Avis IRSN N° 2012 - 00361

Objet : CEA/Cadarache
INB n°22 - PEGASE
Evènement significatif du 5 mars 2012 : chute du palan-moteur de 50 kN du pont
roulant dans le bassin de stockage

Réf. : Lettre ASN CODEP-MRS-2012-034868 du 27 juin 2012

Figure 1 : Pont 130 kN du hall bassin
(vue depuis le hall bassin)

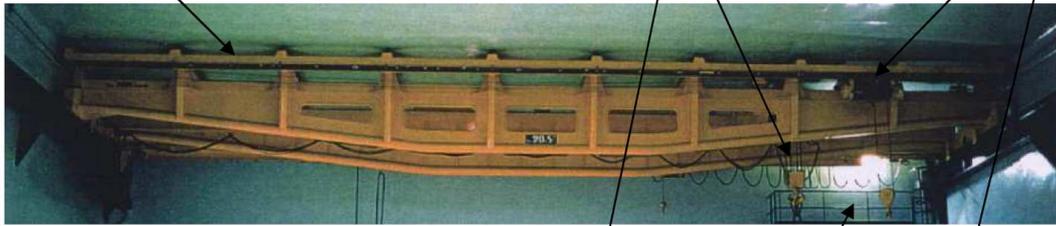
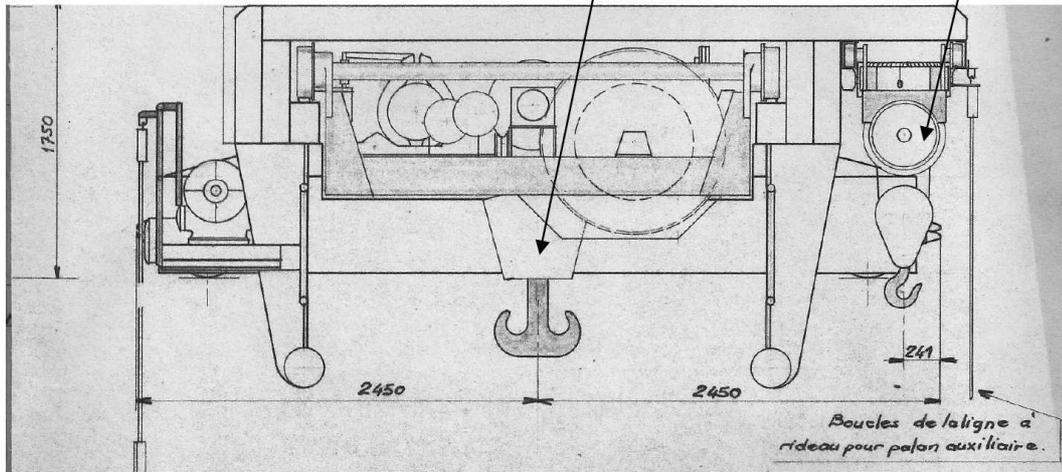
Pour les opérations de manutention d'objets dans le « hall bassin » du réacteur PEGASE, l'exploitant utilise un pont roulant de 200 kN déclassé à 130 kN (Figure 1 en annexe) muni de 3 chariots motorisés indépendants, équipés respectivement :

Figure 3 : Cinématique de chute du palan moteur et localisation après chute

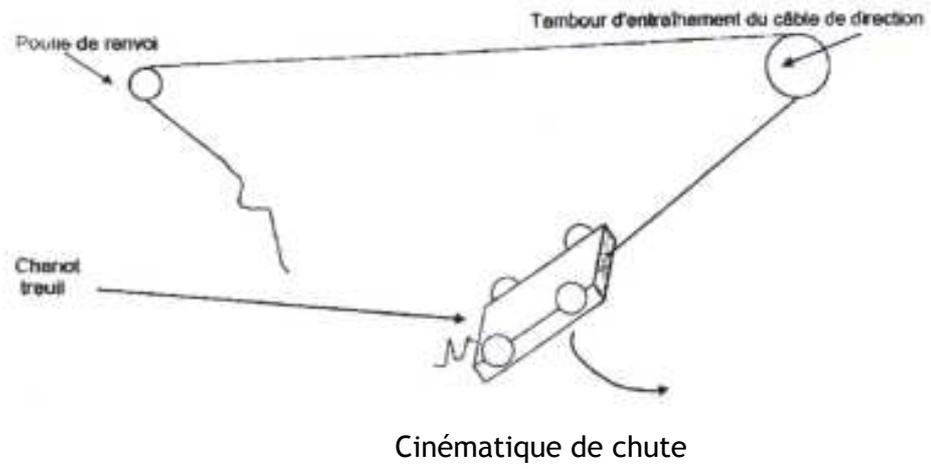
Lors de la levée du batardeau à l'aide du palan de 50 kN, les câbles se sont tendus sous l'effet de la traction du moteur puis se sont relâchés en raison de la chute du chariot du palan. Celui-ci, d'une masse d'environ 670 kg, est tombé dans le bassin de stockage (d'une hauteur de 10 mètres dans l'air et d'environ 7 mètres dans l'eau) avec un mouvement de balancier. Le chariot a été retenu partiellement par le câble de son système de translation le long de la poutre du pont (Figure 3 en annexe), dont une seule des deux attaches s'est rompue.

Selon l'exploitant, ceci a provoqué (Figure 3 en annexe) :

- des déformations intérieures et extérieures des rails de roulement du chariot du palan de 50 kN ;
- un matage et une perte d'épaisseur de matière de ces rails entraînant leur affaiblissement et la sortie du chariot de ses rails accompagnée d'un arrachement de métal.

L'exploitant ajoute que la fatigue est à l'origine de la déformation. En effet, cet incident survient à la suite d'une longue période de cycles de déformation et de mise en contrainte (mise en service du pont en 1962).
